Сто восемьдесят третья сессия

**рассмотрение проектов поправок к существующим
правилам ООН, представленных GRBP**

Предложение по дополнению 24 к первоначальной серии поправок к Правилам № 54 ООН (шины для транспортных средств неиндивидуального пользования и их прицепов)

Представлено Рабочей группой по вопросам шума и шин*

Приложение 3

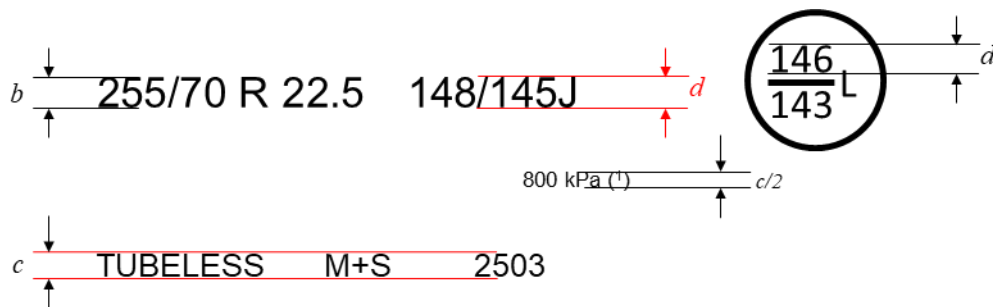
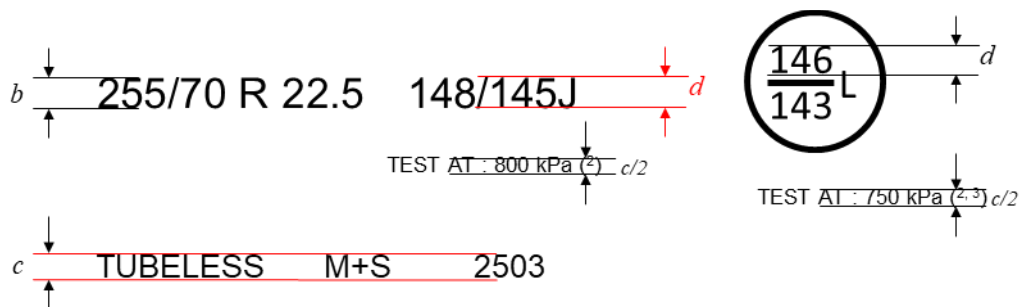
Рисунок изменить следующим образом:

- (1) В случае шин, впервые официально утвержденных по типу конструкции до 1 января 2018 года, вместо кПа можно использовать маркировку PSI. Маркировке кПа может предшествовать маркировка “TEST AT:” или, в качестве альтернативы, маркировка “TEST INFL:” или же символ “@”.

- (2) “TEST AT:” можно либо заменить на “TEST INFL:” или символ “@” либо опустить.
- (3) Указание значения второго давления в шине для дополнительного эксплуатационного описания является факультативным. При отсутствии такого указания для обеих комбинаций нагрузки/скорости применяется одно и то же испытательное давление в шине.

- (4) В отношении “ML” и “MPT”, являющихся частью маркировки обозначения размеров шины, применяется минимальный размер b ».
